**INFORME CONSOLIDADO DE LA EVALUACIÓN
DECLARACIÓN DE IMPACTO AMBIENTAL DEL PROYECTO
“PROYECTO INMOBILIARIO VISTA ORIENTE”**

N° 20261310921

Santiago, 20 de Febrero del 2026

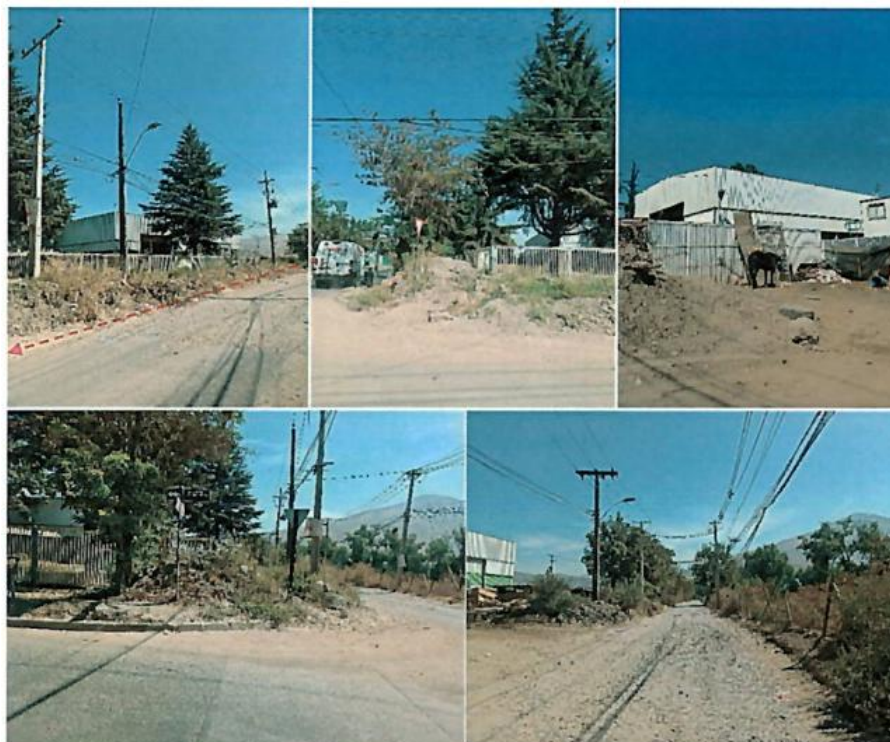
C.11.1. La declaración no menciona nada con respecto a las condiciones de desplazamiento de los peatones. En términos generales, las vías principales de acceso al Proyecto son Camino El Guanaco (desde el sur), Av. Santa Elena Sur (desde el poniente) y Av. El Guanaco (desde el oriente y norte):

A) Camino El Guanaco no tiene las condiciones de circulación peatonal, aptas para el Proyecto:

FIGURA I-4. REPRESENTACIÓN CARTOGRÁFICA PARTES Y OBRAS TEMPORALES

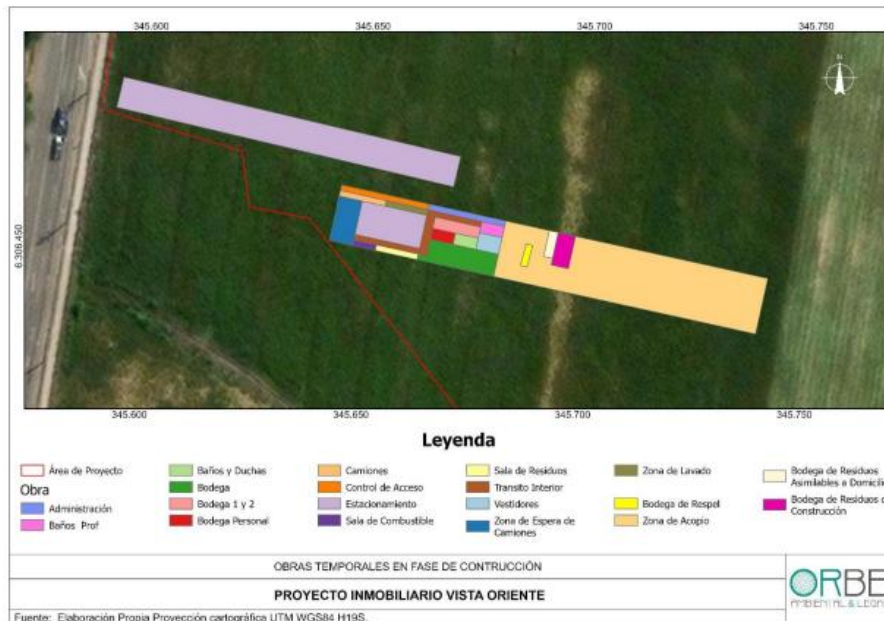
En relación con el plano de instalación de faenas (Figura I-4) se solicita que se especifique y grafique de mejor manera los recintos, debido a que es muy esquemática la forma en como se muestra la distribución de los espacios, lo cual no es clara. Falta incorporar gráficamente en el plano cómo será la circulación en el recinto que se establece, diferenciando de los peatones, vehículos livianos y de carga; cuántos trabajadores ingresarán, cuántos estacionamientos deben incorporar para vehículos livianos para los trabajadores, camiones o maquinarias, zona de lavado de ruedas, cuántos trabajadores ingresarán, cuántos estacionamientos deben incorporar para vehículos livianos, camiones o maquinarias, etc.

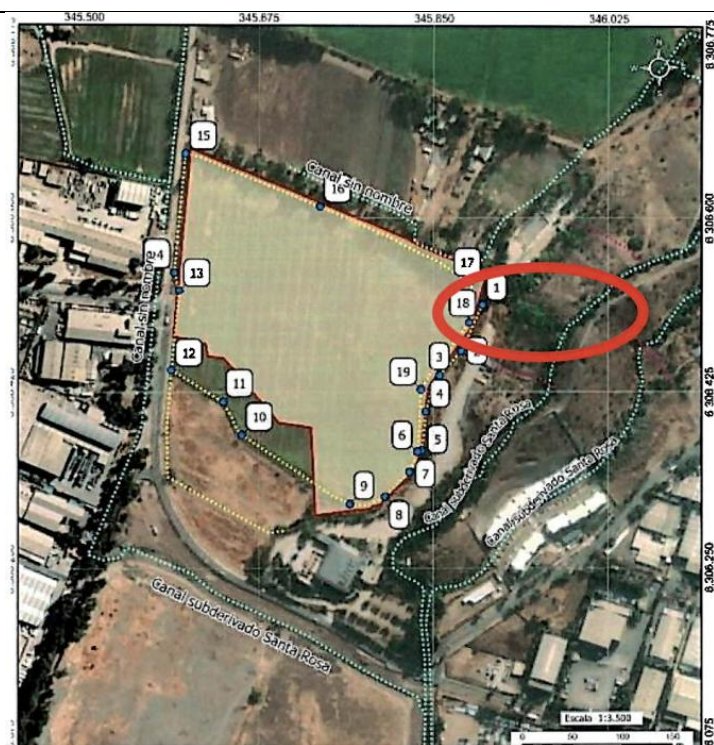
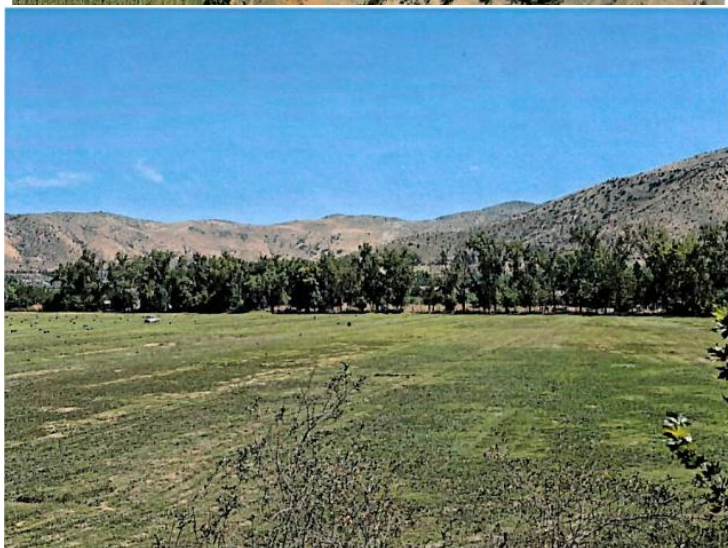
En este contexto, se solicita **aclarar el estado actual del predio**, así como **identificar la fuente de agua utilizada para riego**, y también incorporar en los análisis el **tramo de la toma de agua actualmente no considerado**.

Las observaciones en terreno permiten concluir que el predio mantiene actividad agrícola vigente, con uso de maquinaria agrícola, con evidencia de cosechas, siembras y un estado verde sostenido. Sin embargo, se plantean dudas respecto al origen del agua empleada, lo que debe ser clarificado mediante documentación oficial y seguimiento de las fuentes utilizadas.

Por otra parte, los movimientos de tierra con maquinaria agrícola representan un riesgo para el monitoreo arqueológico permanente solicitado por CMN, ya que pueden alterar o eliminar evidencia patrimonial antes del inicio formal de obras de construcción.

Se adjunta imagen de respaldo en la que se observa la vegetación asociada a la toma de agua mencionada, así como la vegetación presente en los canales existentes, lo que da cuenta de la **presencia permanente de agua en el sector y de la siembra en el sector**.

Imagen N°1: Parte del plano con el corte A-A de la Resolución N°19/2025, de fecha 24.06.2025 de División Afecta Utilidad pública.

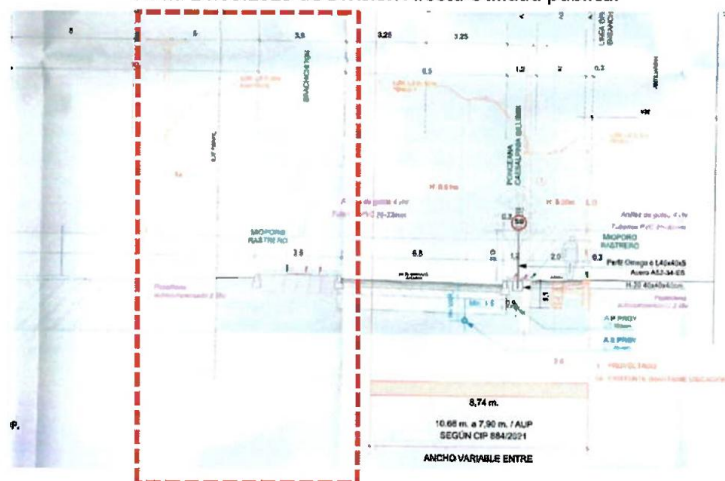
En virtud de lo expuesto, se requiere incorporar, dentro de los **compromisos ambientales voluntarios, la materialización de parte del perfil de Av. El Guanaco frente al proyecto, hasta completar los 15 m del medio perfil correspondiente al Bien Nacional de Uso Público (BNUP)**, lo que incluye parte de la calzada y el bandejón central del perfil definitivo de la vía, así como también el mejoramiento de Camino El Guanaco en el BNUP. Cabe señalar que esta medida fue solicitada por la Dirección de Obras durante el proceso de aprobación del IMIV; sin embargo, no fue incorporada en el documento final de la Resolución Exenta N° 4246/2025 de la DGTP, de fecha 30-06-2025.

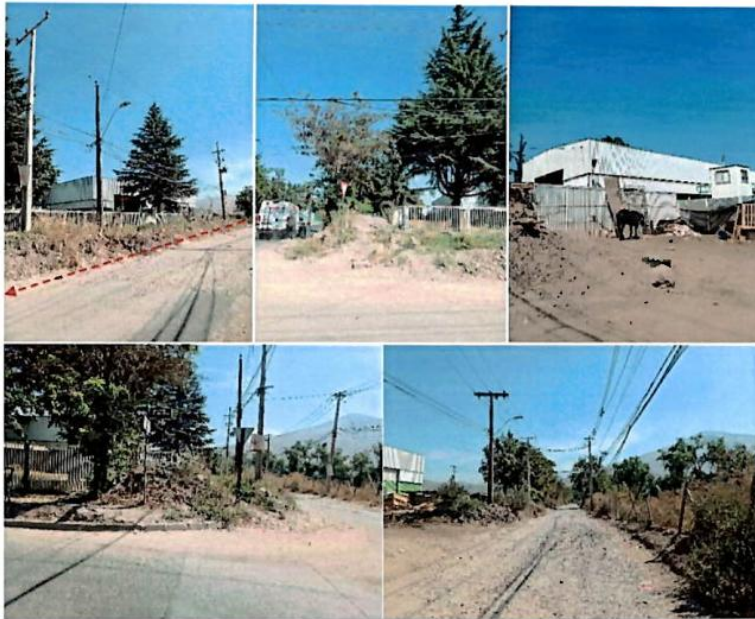
Las imágenes de Camino El Guanaco y Av. El Guanaco demuestran el mal estado de ambas vías principales de acceso al proyecto, con respecto a lo que la adenda complementaria presentada no responde esta observación, por lo tanto se reitera la observación y se solicita presentar compromisos voluntarios por ambas vías, con mejoramientos en el Bien Nacional de Uso Público (BNUP).
